**AVIS RELATIF A LA PROTECTION
CONTRE LES EVENTUELS EFFETS NOCIFS ET NUISANCES
PROVOQUES PAR LES RAYONNEMENTS NON IONISANTS
GENERES PAR DES ANTENNES EMETTRICES STATIONNAIRES**

Commune : CHATELET - Exploitant : PROXIMUS

Référence exploitant : 71RAN_01

Rapport n° 1455 / 2023

Figure 2 : Vue en plan des installations d'antennes dans un rayon de 300 mètres autour de l'installation faisant l'objet de la demande d'avis

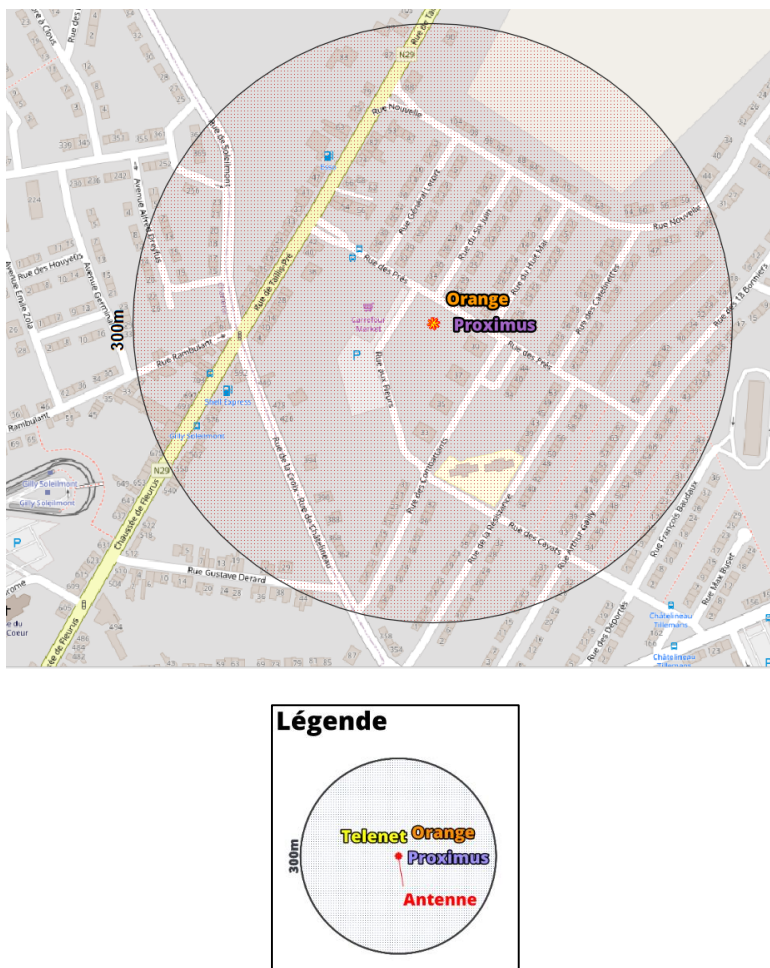
Compte tenu du nombre d'installations localisées dans la figure 2, il apparaît que l'intensité du rayonnement électromagnétique généré, dans les lieux de séjour situés à proximité de l'installation référencée dans le paragraphe 2, par l'ensemble des antennes émettrices stationnaires de l'ensemble des exploitants du même site d'antennes émettrices stationnaires respecte la limite fixée à l'article 4, § 2 du décret.
